改善箇所説明図 ③

改善の内容

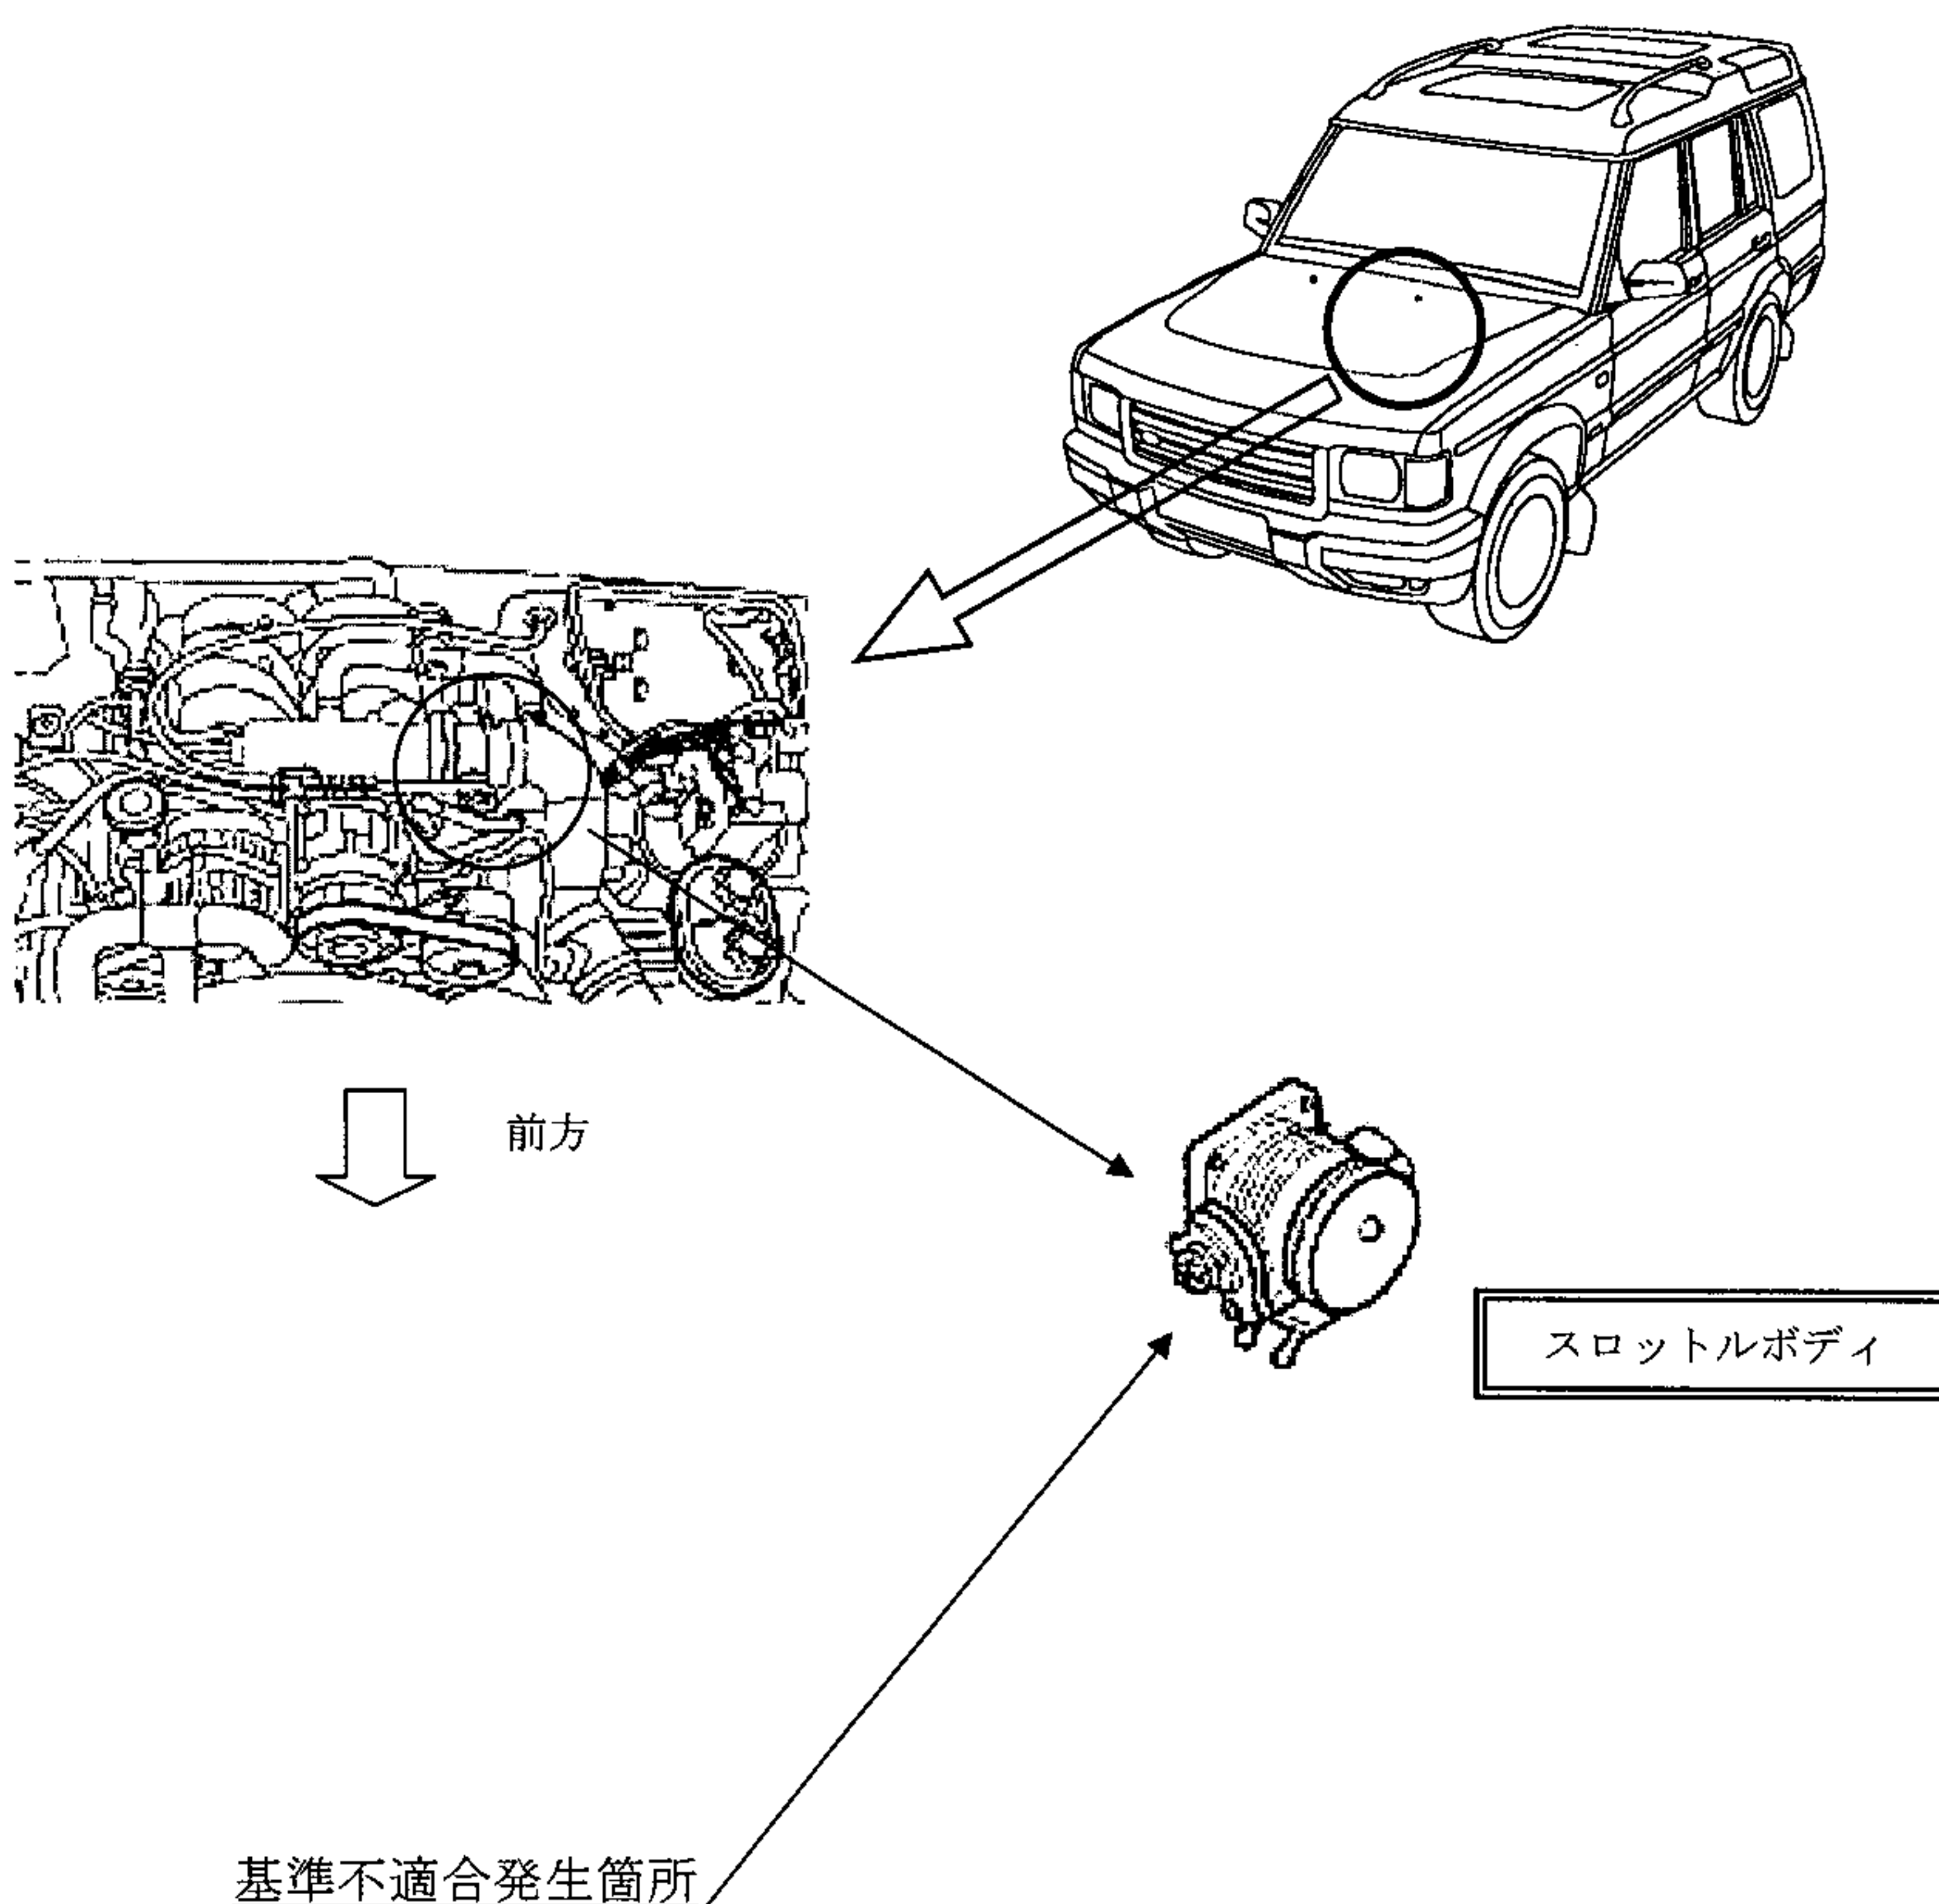
スロットルボディの加工が不適切なため、内部に取り付けられたスロットルバルブが円滑に作動しないものがある。そのため、最悪の場合、アクセルペダルを離しても、エンジンの回転が下がらなくなるおそれがある。

全車両、スロットルボディの製造番号を点検し、対象となるものは、スロットルボディを良品と交換する。

識別：スロットルボディ本体に白のペイントを塗布する。
